监理工程师通知单

工程名称：余姚市姚江科技投资开发有限公司（二期）396.9KWP 分布式光伏发电项目
编号：CZZH-YJKJEQ-TZ-001

主题：进场材料质量事宜

水泥墩尺寸检查

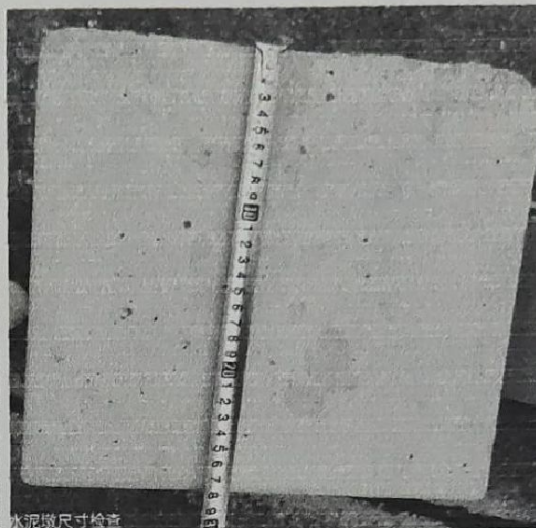
- 1、部分光伏支架镀锌层厚度不符合图纸设计要求（ $\geq 65 \mu\text{m}$ ）；
- 2、成品水泥墩基础尺寸不符合图纸设计要求（前立柱 $300*300*300 \text{ mm}$ ，后立柱 $300*600*300 \text{ mm}$ ）；强度等级不符合图纸设计要求（C30）。

现我监理项目部要求你方单位项目部对不合格材料进行更换。
